ПАСПОРТ ДОСТУПНОСТИ

Объекта социальной инфраструктуры (ОСИ) № 20

объект: Федеральное государственное бюджетное образовательное учреждение высшего образования «Тульский государственный университет»,
ФГБОУ ВО «ТулГУ (Общежитие №6/2)

**АКТ ОБСЛЕДОВАНИЯ
объекта социальной инфраструктуры
К ПАСПОРТУ ДОСТУПНОСТИ ОСИ № 20**

Фото 22

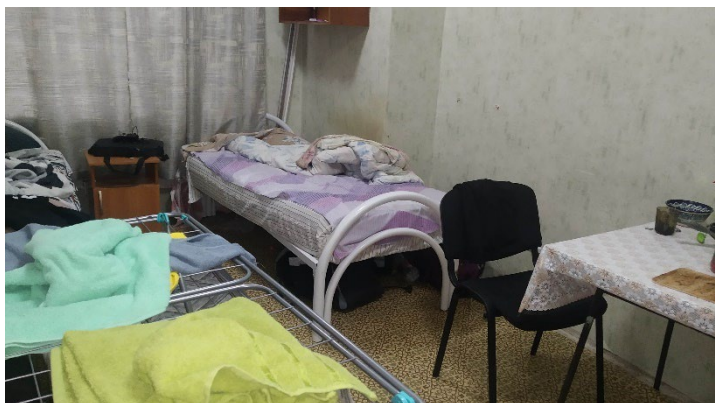
4.1	Жилые помещения	есть		22, 23	Не выделены жилые комнаты для инвалидов	К, О, С, Г, У	В общежитии следует обеспечить жилые комнаты, доступные для людей группы мобильности М4, и комнаты, доступные для людей групп мобильности М2, М3; их расчетное число принимают по таблице Б.1 приложения Б СП 59.13330.2020, но не менее одной жилой комнаты для инвалида на кресле-коляске. Планировочные решения жилых комнат общежитий для инвалидов на креслах-колясках должны предусматривать свободные пространства диаметром не менее 1,2 м перед входной дверью, перед входом в санузел, непосредственно в санузле, около кровати, перед шкафами и окнами. (п. 7.1.1 СП 59.13330.2020)	Капитальный ремонт, индивидуальное решение с ТСР
				23	Жилые комнаты не предусмотрен		Не менее одного номера (жилой комнаты) предусмотреть для	Текущий ремонт

ы для инвалидов		инвалида на кресле-коляске. Рекомендуется оборудовать одну универсальную доступную комнату для инвалидов размерами не менее 14-16 кв.м.	
				23	Не оборудованы доступные спальные места	К,О	Разместить рядом со спальным местом для инвалида опоры для само поднимания, в том числе линейные или угловые поручни.	Текущий ремонт
				23	Ширина дверных проемов менее 0,9 м	К, О, С	Предусмотреть ширину дверных проемов не менее 0.9м (Допустимая ширина 0.8м в свету)	Капитальный ремонт
	Кухня			24	Контрастно не выделены ручки управления бытовыми приборами	С,У	Контрастно выделить ручки бытовых приборов и оборудования (микроволновая печь, холодильник, ручки выдвижных и навесных ящиков) цветом контрастным по отношению к приборам.	Текущий ремонт
				24	Отсутствует опорный поручень для раковины	К, О, С	Установить для раковины поручень для опоры инвалидов при пользовании умывальниками п. 5.5.14 ГОСТ Р 51261-2022	Текущий ремонт

Фото 25

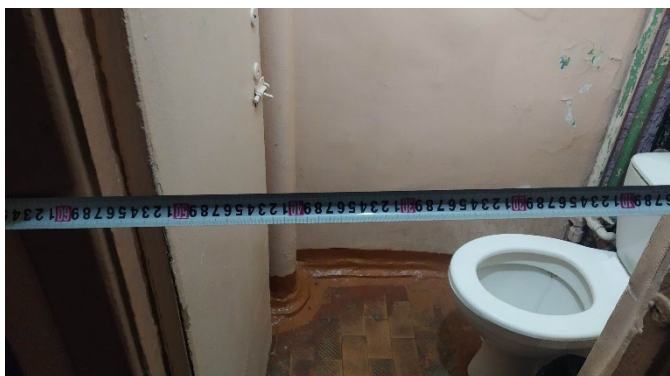
5.1	Туалетная комната	есть		25, 26	Отсутствуют доступные санитарно-гигиенические кабины для инвалидов и МГН в общих уборных.	К, О, С, Г, У.	Оборудовать доступные санитарно-гигиенические кабины в общих уборных по гендерному типу, размером не менее 1,65х2,2м, с разворотной площадкой и местом хранения коляски (доля доступных для инвалидов кабин должна составлять 5%, но не менее одной кабины) (п.6.3.3. СП 59.13330.2020)	Капитальный ремонт
				25, 26	Санитарно-гигиенические кабины не оборудованы системой тревожной сигнализации (кнопкой вызова персонала).	К, О, С	Установить кнопку вызова персонала для оказания помощи инвалидам. Кнопку вызова установить на контрастном фоне с обозначением знаком 0.15*0.15м, на высоте 0.9-1.3м. СП.59.13330.2020 п.6.3.6) ГОСТ 52131-2019	Текущий ремонт
				25	Отсутствуют, откидные и	К, О, С	Установить откидные и	Текущий

25	Ширина дверного проема менее 0,9 м.	К, О, С, Г, У	Установить двери с шириной рабочей створки не менее 0,9 м в свету. Если дверные проемы находятся в несущих	Капитальный ремонт

конструкциях, допускается уменьшить ширину дверного проема в свету до 0,8 м (п. 6.1.5 СП 59.13330.2020)		
5.2	Душевая/ ванная комната	есть		27, 28	Отсутствуют информирующие тактильные таблички с названием помещений и часами работы	С, Г	Установить информационные тактильные таблички с шрифтом Брайля и названием, рядом с дверью со стороны дверной ручки на высоте 1,4-1,6м, выполненные рельефно-точечным и рельефно-графическим способом с названием помещений и часами работы	Текущий ремонт
				27, 28	Двери не имеют контрастного отображения ручки по отношению к двери.	С	Обеспечить контрастное отображение дверных ручек цветом по отношению к цвету двери.	Текущий ремонт
				29, 30	Отсутствует закрытые душевые кабины с нескользким полом без порога.	К, О, С	Для инвалидов с нарушением опорно-двигательного аппарата и нарушением зрения следует предусматривать закрытые душевые кабины с нескользким полом и поддоном без порога с открыванием двери наружу и входом непосредственно из гардеробной. Доступная душевая кабина для МГН должна быть оборудована переносным или закрепленным на стене складным сиденьем,	Капитальный ремонт

Фото 31

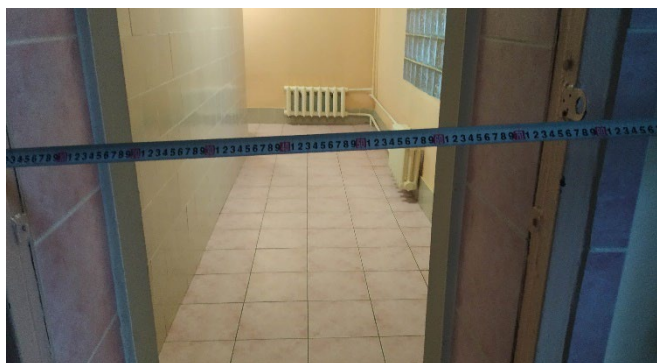
расположенным на высоте не более 0,48 м от уровня поддона, ручным душем, настенными поручнями. Глубина и длина сиденья должны быть не менее 0,5 м (СП 59.13330.2020 п.п.6.3.5)	
				29, 30	Душевые не оборудованы системой тревожной сигнализации (кнопкой вызова персонала).	К, О, С, Г, У	Доступные и универсальные кабины должны быть оборудованы системой тревожной сигнализации или системой двухсторонней громкоговорящей связи. Тип системы, которая должна быть применена, определяется в задании на проектирование. СП.59.13330.2020 п.6.3.6)	Текущий ремонт
				31	Ширина дверного проема менее 0,9 м.	К, О, С, Г, У	Установить двери с шириной рабочей створки не менее 0,9 м в свету. Если дверные проемы находятся в несущих конструкциях, допускается уменьшить ширину дверного проема в свету до 0,8 м (п. 6.1.5 СП 59.13330.2020)	Капитальный ремонт
				32	Высота дверных порогов более 0,014 м	К, О, С	Установить перекатные пандусы на ширину дверного проема в местах перепада высот (при капитальном ремонте высота порога дверного проема не должна превышать 0,014 м одного	Текущий ремонт

элемента) (СП 59.13330.2020 п. 6.2.4)	
	Общие требования к зоне	Привести в соответствие с СП 59.13330.2020, ГОСТ Р 51261-2022
